柏崎刈羽原子力発電所6号炉及び7号炉審査資料	
資料番号	KK67-地0114-1
提出年月日	平成29年11月22日

柏崎刈羽原子力発電所 6号炉及び7号炉

地質に関するコメント回答

図1 長岡平野西縁活断層帯、烏越断層の位置。

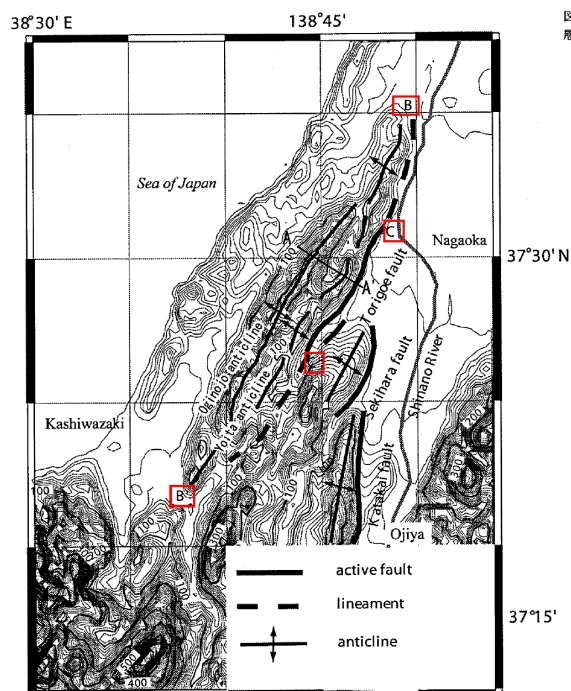
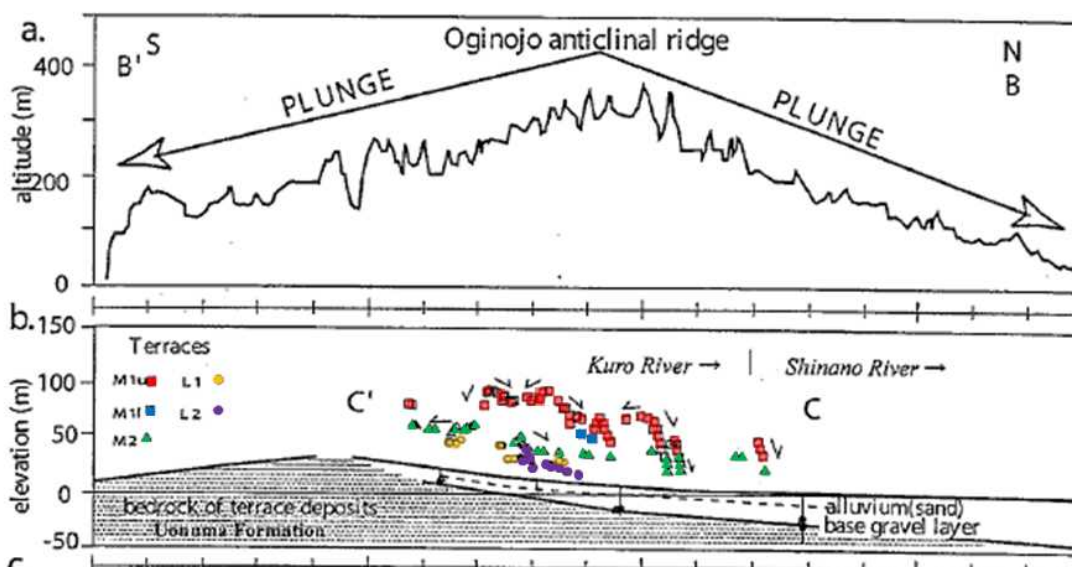
- ・論文は、段丘面の縦断面形と背斜山稜の縦断面形の相似関係から、活断層の長さを認定するものであって、後期更新世以降の地層や段丘面を変位・変形させているかどうかに関するデータが示されていない。
- ・金論文の図3 b. の各段丘面の分布を見ても、中央部から南北に傾き下がるような形は見て取れず、これが小木ノ城背斜山稜の縦断面形と相似しているとは認められない。
- ・データのエビデンスが示されていない。

- ・ 金論文は、段丘面の縦断面形と背斜山稜の縦断面形の相似関係から、活断層の長さを認定するものであって、後期更新世以降の地層や段丘面を変位・変形させているかどうかに関するデータが示されていない。
- ・ さらに、金論文の図3 b. の各段丘面の分布を見ても、中央部から南北に傾き下がるような形は見取れず、これが小木ノ城背斜山稜の縦断面形と相似しているとは認められない。図3 b. によって、縦断面形が相似していると評価するのは無理がある。
- ・ また、活断層長さを推定するに当たり重要な段丘構造のエビデンス（平面位置）が示されておらず検証が難しい。
